泊発電所

火山影響評価について

令和5年12月25日
北海道電力株式会社

指摘事項 (1/3)

F-1断層開削調査箇所(a地点) 露頭スケッチ(昭和57年夏頃作成)

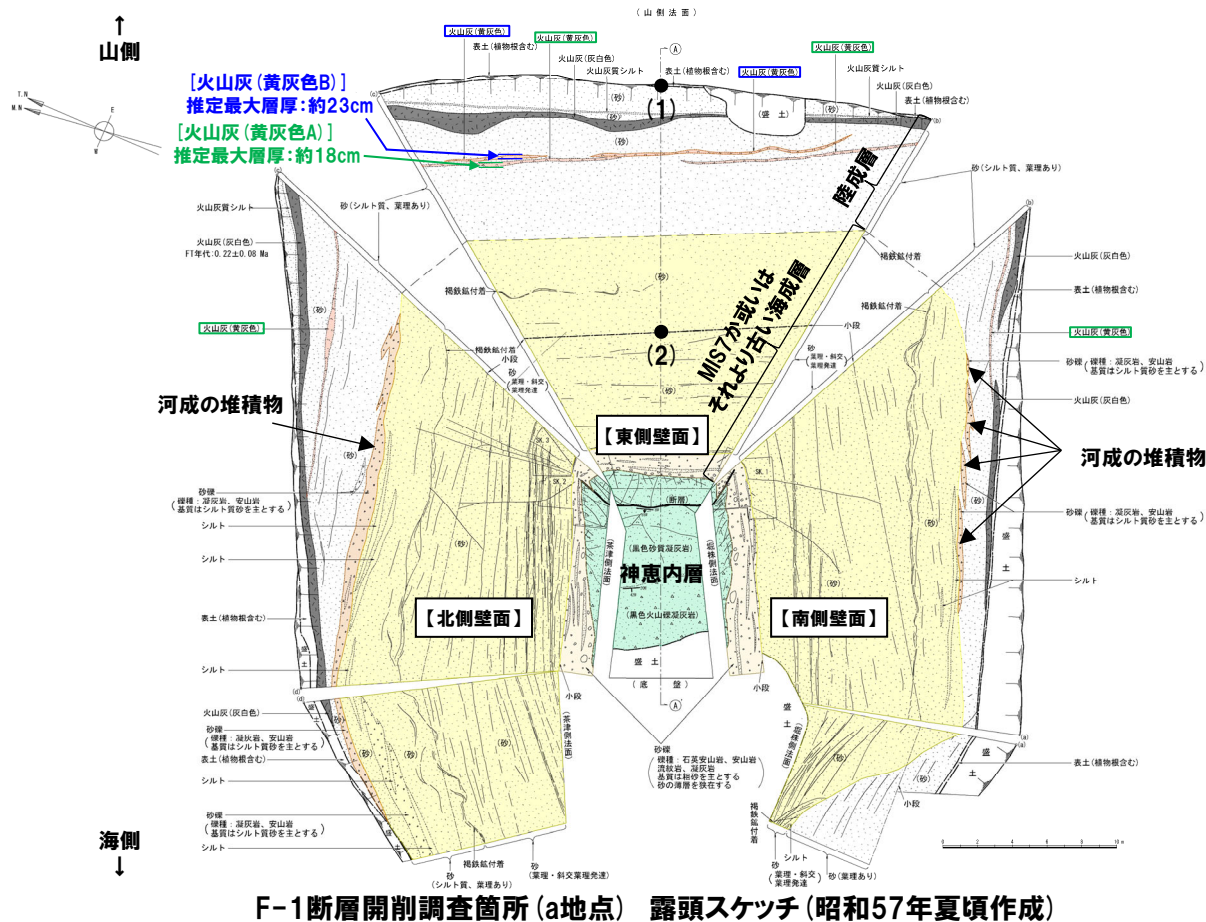
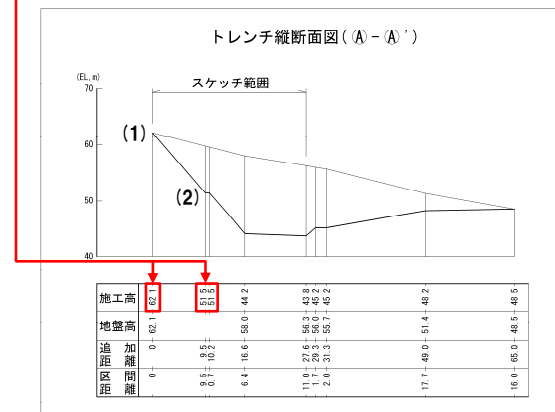
- ・敷地内のF1断層開削調査箇所において認められた火山灰(黄灰色A)及び火山灰(黄灰色B)を給源不明の火山灰として扱い、降下火砕物の層厚評価の検討対象として抽出することを確認した。他方で、火山灰(灰白色)については、その扱いを異にしていることから、その理由を含めて、説明すること。

- 降下火砕物の層厚評価は、構成物が主に本質物からなるもの(純層及び二次堆積物a)を検討対象とし、本質物の少ない二次堆積物b及び火山ガラスが混在する堆積物は検討対象としていない。
- F-1断層開削調査箇所のスケッチに記載された火山灰については、それぞれ解釈が異なるため、降下火砕物の層厚評価の検討対象とするか否かの扱いが異なっていることから、その判断結果を明確にした。

- また、F-1断層開削調査箇所のスケッチを次頁に示し、降下火砕物の層厚評価の検討対象として取り扱うこととした火山灰(黄灰色A)及び火山灰(黄灰色B)の推定層厚についても併せて示す。

推定最大層厚及び推定平均層厚

スケッチ記載	推定最大層厚	推定平均層厚
火山灰(黄灰色B)	約23cm	約14cm
火山灰(黄灰色A)	約18cm	約14cm

幌似露頭1付近の露頭状況写真
(南西方向から望む, 令和5年12月当社撮影)

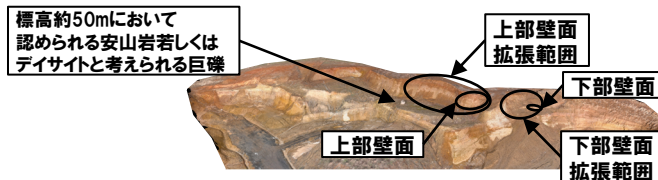
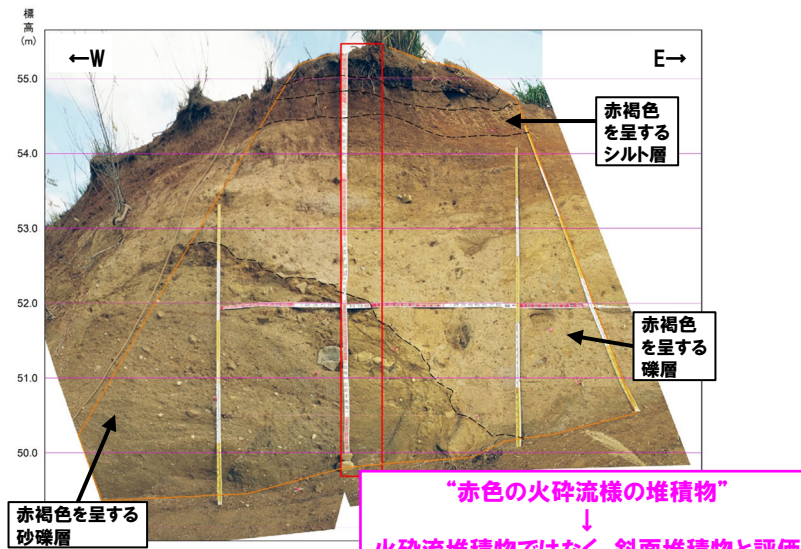
- 「幌似周辺 幌似露頭1」において、事業者が斜面堆積物と評価した堆積物について、以下を実施し、当該堆積物の供給源及び成因について検討すること。
 - ・現在の露頭を詳細に観察した上で、地層区分を改めて説明すること。
 - ・礫種・礫の形状調査、全岩化学組成分析等を実施し、定量的なデータを追加し説明すること。
 - ・「シルトからなる同心円状の構造を持つほぼ球形の粒子」について、既往の知見等において示される火山豆石の特徴との差異を説明すること。

- “赤色の火砕流様の堆積物”は、火山ガラスの粒子数が少ないこと、供給源は複数であること、安山岩の巨礫はニセコ・雷電火山群由来ではないこと等から、火砕流堆積物ではないものと判断される。
- 当該堆積物は、比較的短い時間で堆積したものと判断されること、古平層由来と考えられる泥岩礫が認められること、当該堆積物中の安山岩礫は、古宇川層等が由来と考えられること、供給源は複数であること等から、幌似露頭1北東側の山地を含む範囲に後背地を持つ斜面堆積物であると判断される。

- 下部壁面に認められる“赤色の火砕流様の堆積物”の下部に対比される砂混じりシルトも、火山ガラスの粒子数が少ないこと、軽石が認められないこと及びごく弱い水的作用により形成した粒子が認められることから、火砕流堆積物ではないものと判断される。
- 当該堆積物は、定常的な流れにより堆積したものではないと判断されること、粘土鉱物はほとんど認められないこと及びごく弱い水的作用により形成した粒子が認められることから、静穏な環境下における水成の陸上堆積物であると判断される。
- したがって、これらの堆積物は火山事象に伴う堆積物ではないことから、火山影響評価において取り扱う堆積物ではない。
- なお、上部壁面に認められる「赤褐色を呈する砂礫層、礫層及びシルト層」と下部壁面に認められる「砂混じりシルト」は、成因及び供給源が異なることから、異なる地層に区分されるものである。

“赤色の火砕流様の堆積物”の下部に対比される砂混じりシルト
↓
火砕流堆積物ではなく、静穏な環境下における水成の陸上堆積物と評価

礫種調査結果

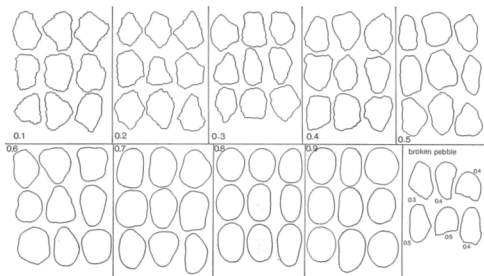
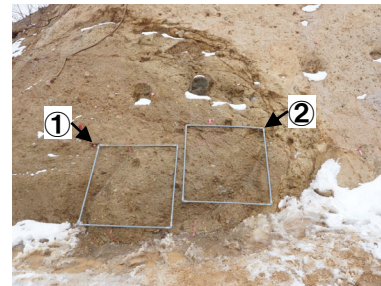
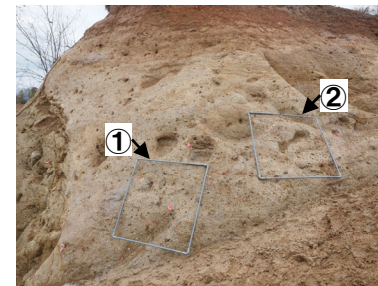
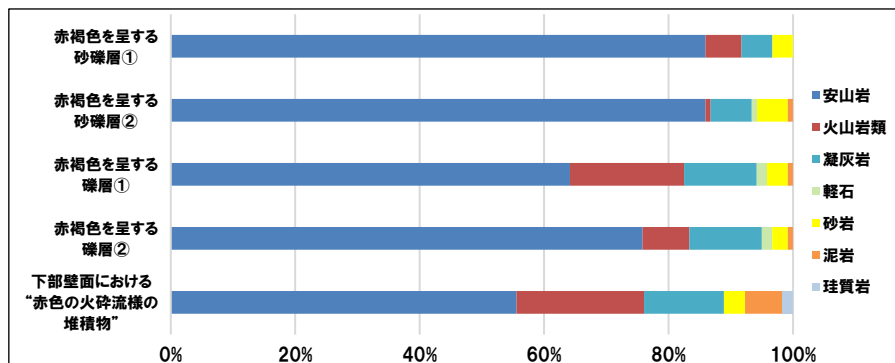
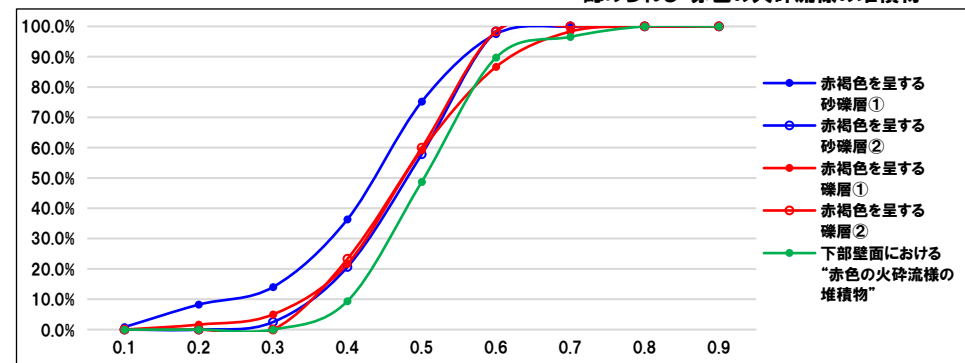
- ・現在の露頭を詳細に観察した上で、地層区分を改めて説明すること。
- ・礫種・礫の形状調査、全岩化学組成分析等を実施し、定量的なデータを追加し説明すること。
- ・「シルトからなる同心円状の構造を持つほぼ球形の粒子」について、既往の知見等において示される火山豆石の特徴との差異を説明すること。

- ・いずれの層準においても、主要構成礫は、安山岩及びその他火山岩類^{※2}、凝灰岩であり、下部壁面の拡張した観察範囲において認められる“赤色の火砕流様の堆積物”では、安山岩の割合がやや低い
- ・これらの礫を除くと、堆積岩類、軽石及び珪質岩が認められ、礫種は多様である

- ・調査窓「赤褐色を呈する砂礫層①」においては、円磨度が小さい値を示す礫の割合がやや多いものの、いずれの層準においても、円磨度0.4~0.6の礫の割合が卓越する傾向が認められる

○当該層及び下部壁面の拡張した観察範囲において認められる“赤色の火砕流様の堆積物”は、主に安山岩礫からなるものの、多様な礫種の礫が認められることから、その供給源は複数であると判断される。

始良カルデラ周辺地形図
(長岡ほか, 2001に加筆)

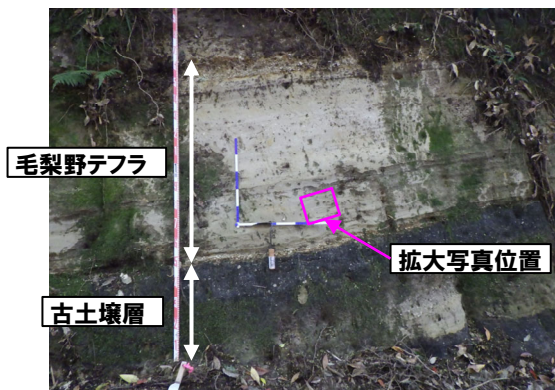
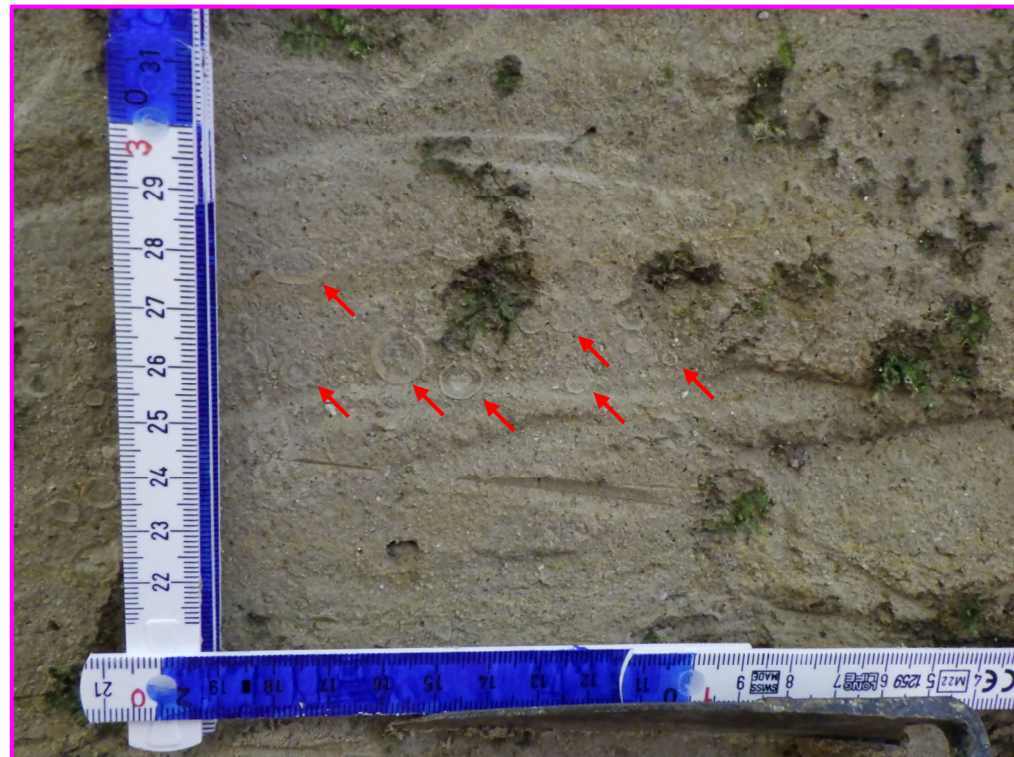
- 「幌似周辺 幌似露頭1」において、事業者が斜面堆積物と評価した堆積物について、以下を実施し、当該堆積物の供給源及び成因について検討すること。
 - ・現在の露頭を詳細に観察した上で、地層区分を改めて説明すること。
 - ・礫種・礫の形状調査、全岩化学組成分析等を実施し、定量的なデータを追加し説明すること。
 - ・「シルトからなる同心円状の構造を持つほぼ球形の粒子」について、既往の知見等において示される火山豆石の特徴との差異を説明すること。
- 下部壁面の標高45.5～45.7mの範囲には、“赤色の火砕流様の堆積物”の下部に対比される砂混じりシルトが認められ、その層相から、小野・斉藤(2019)におけるピソライト層に対比されると考えられる。
- 当該堆積物に認められる「シルトからなる同心円状の構造を持つほぼ球形の粒子」は、砂混じりシルトの火山ガラスの粒子数が少ないこと及び薄片観察の結果、粒子中及び基質にガラス片は認められないことから、主に火山砕屑物からなるものではないとしていた。
- R5.10.30,31現地調査以降、岩内層上位の砂混じりシルトにおいて認められる「シルトからなる同心円状の構造を持つほぼ球形の粒子」の成因を明確にするため、既往知見において火山豆石を含むとされている堆積物の薄片観察を実施し、それぞれの特徴を整理し、成因を明確にした。
- 上記検討の詳細は、補足説明資料2.3.1章P175～P187に示す。

- 岩内層上位の砂混じりシルトにおいて認められる「シルトからなる同心円状の構造を持つほぼ球形の粒子」の成因を明確にするため、既往知見において火山豆石を含むとされている堆積物の薄片観察を実施し、それぞれの特徴を整理した。
- 観察対象は、長岡ほか (2001) において、始良カルデラを給源とする30cal kyrBPに堆積した毛梨野テフラ (Kn) とし、当該テフラは、下記の通り火山豆石を含むとされている。
- 同文献を踏まえると、毛梨野テフラ (Kn) は、以下のとおりとされている。
 - ・阿多火砕流堆積物 (Ata) から始良Tnテフラ (AT) までの間には、土壌が発達するような時間間隙を挟んで、少なくとも7層のテフラが認められ、そのうちの最上位が毛梨野テフラ (Kn) である
 - ・毛梨野テフラ (Kn) は、給源付近では、火砕サージ堆積物、遠方では降下軽石と灰白色火山豆石を含むガラス質降下火山灰層であるとされている
 - ・毛梨野テフラ (Kn) のうち、主体をなす降下火山灰層のユニットには、軽石型火山ガラスからなる直径1cm以下の火山豆石が多量に含まれる
- 毛梨野テフラ (Kn) の薄片試料は、長岡ほか (2001) における地点2で採取した (左上図参照)。

コア写真(深度0~15m, 標高30.49~15.49m)

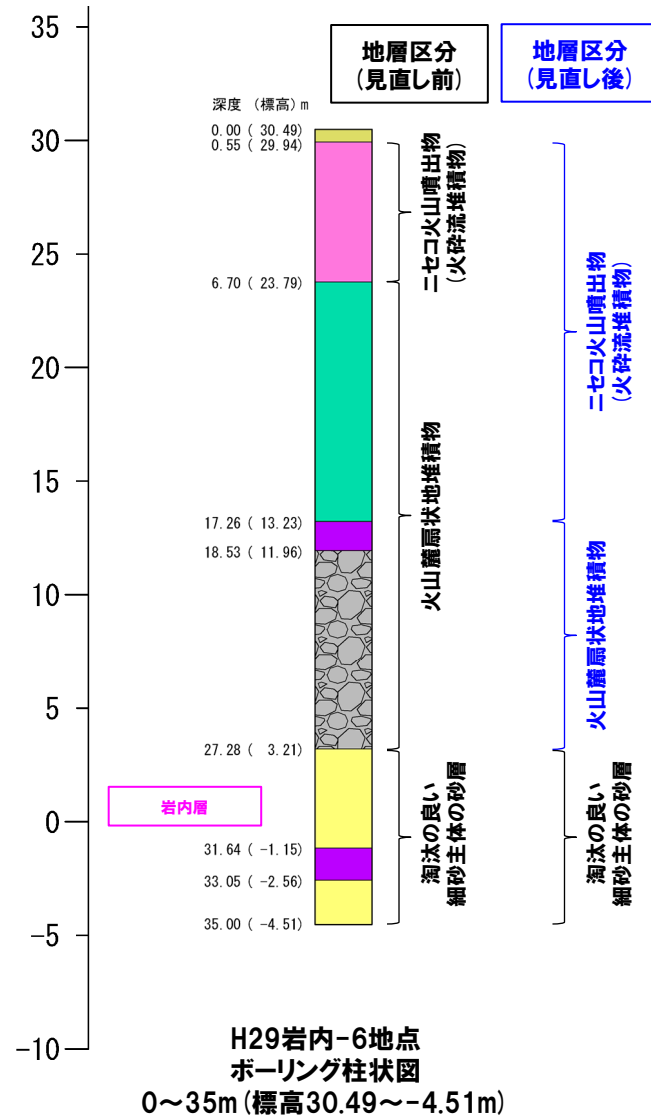
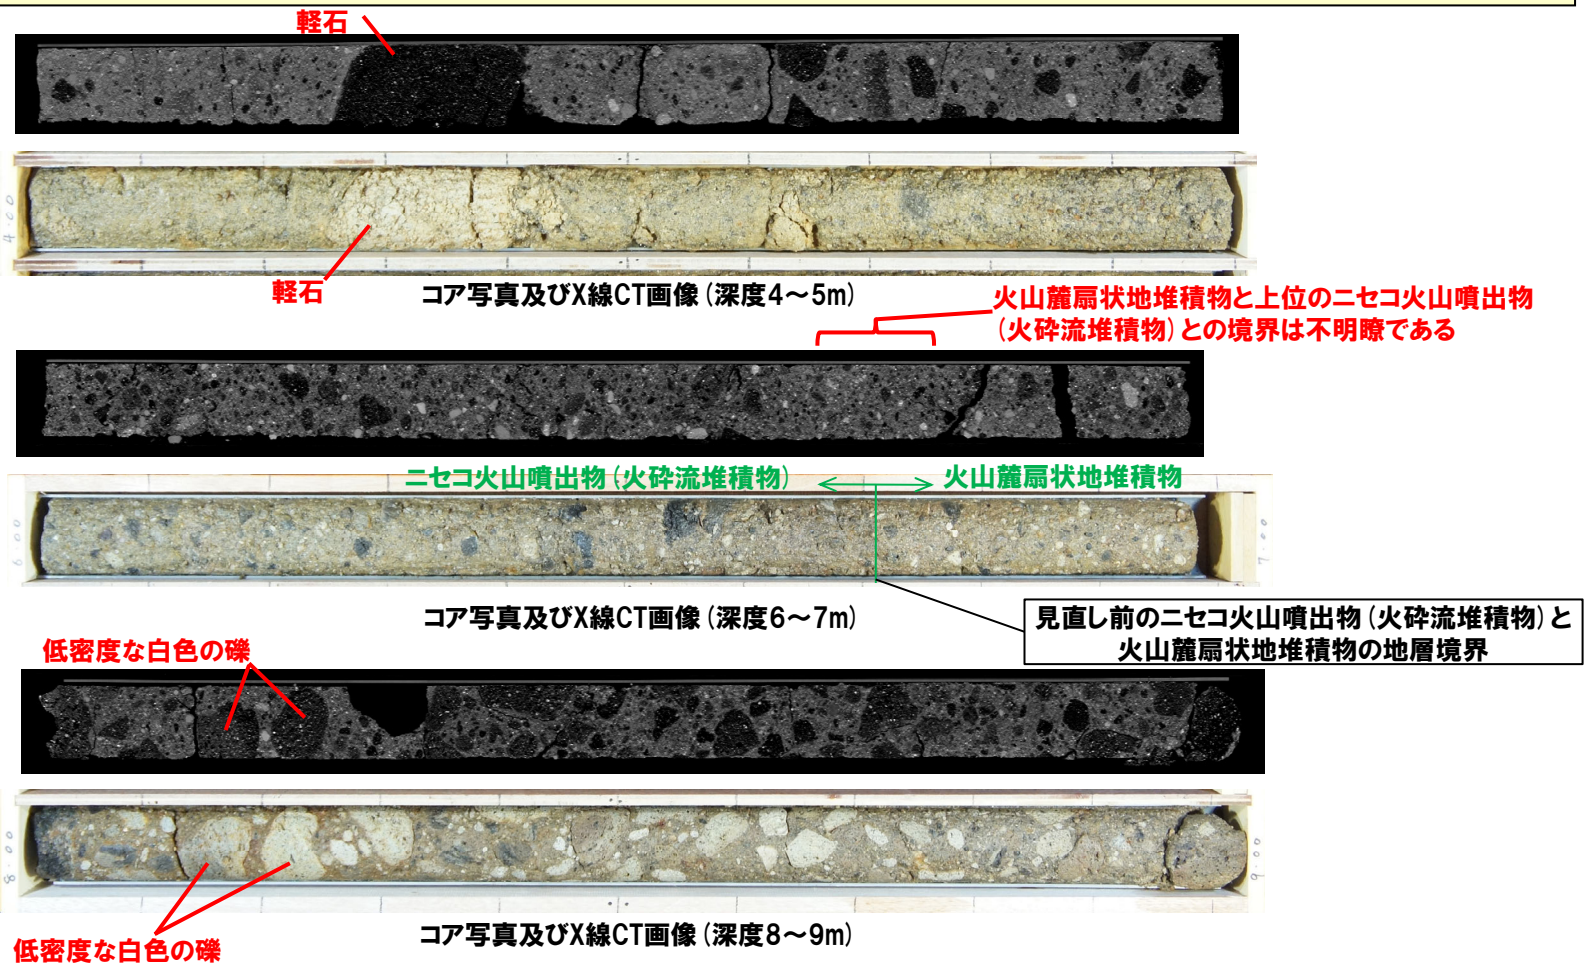
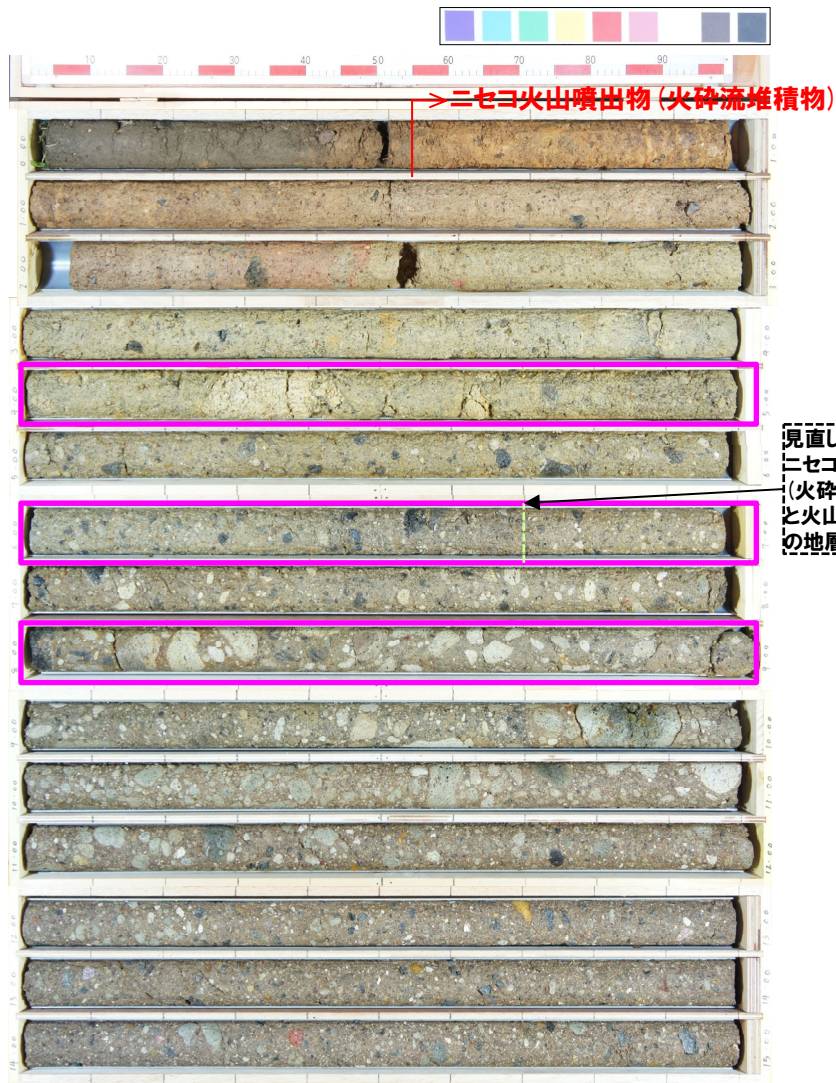
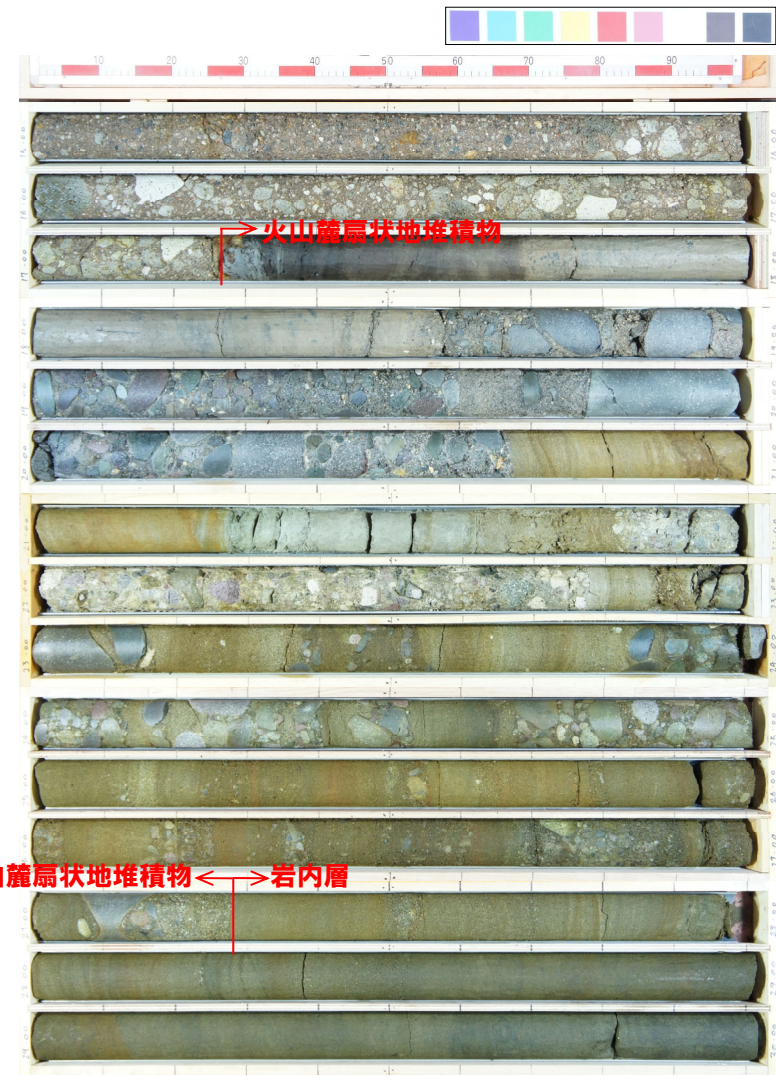
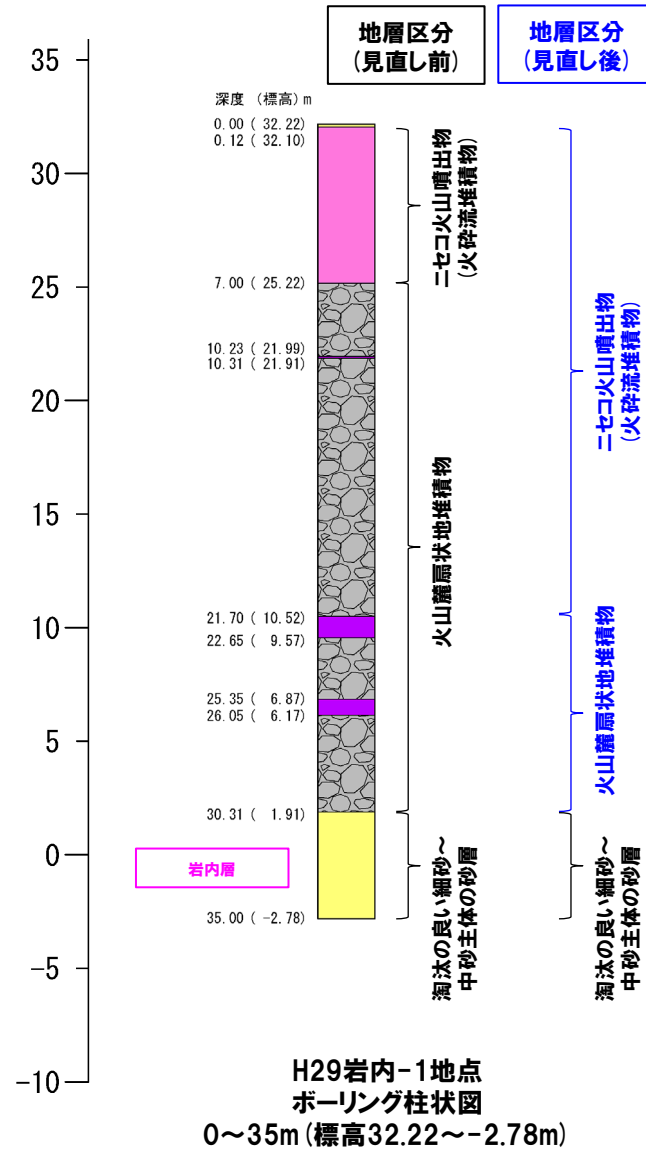
○「**考古美周辺**」で実施したボーリング調査のうち、ニセコ火山噴出物(火砕流堆積物)及びニセコ・雷電火山群由来の火山麓扇状地堆積物を確認している地点については、それらを区分する根拠を明確にすること。

- X線CT画像観察の結果、火山麓扇状地堆積物と上位のニセコ火山噴出物(火砕流堆積物)との境界は不明瞭である(P○参照)。
- また、火山麓扇状地堆積物中に認められる白色の礫については、角閃石等の斑晶が認められることから「発泡痕が認められる安山岩礫」と解釈していたものの、X線CT画像観察の結果、ニセコ火山噴出物(火砕流堆積物)に認められる軽石と同様に低密度な状況が認められる(P○参照)。
- 以上のことから、深度6.70~17.26mについては、火山麓扇状地堆積物ではなく、ニセコ火山噴出物(火砕流堆積物)に区分を見直した。

- 深度7.00~21.70mについては、H29岩内-6ボーリングにおいてニセコ火山噴出物(火砕流堆積物)中に認められる白色の礫と同様な礫が認められることを踏まえ、火山麓扇状地堆積物ではなく、ニセコ火山噴出物(火砕流堆積物)に区分を見直した。

- 本ボーリングにおいては、火山麓扇状地堆積物と上位のニセコ火山噴出物(火砕流堆積物)との境界等を詳細に把握するため、R5.10.30, 31現地調査以降、X線CT画像観察を実施した。
- X線CT画像観察の結果、火山麓扇状地堆積物と上位のニセコ火山噴出物(火砕流堆積物)との境界は不明瞭である。
- また、火山麓扇状地堆積物中に認められる白色の礫については、角閃石等の斑晶が認められることから「発泡痕が認められる安山岩礫」と解釈していたものの、X線CT画像観察の結果、ニセコ火山噴出物(火砕流堆積物)に認められる軽石と同様に低密度な状況が認められる。

R5.10.30,31現地調査以降の検討を踏まえ、地層区分を見直したものを示している。
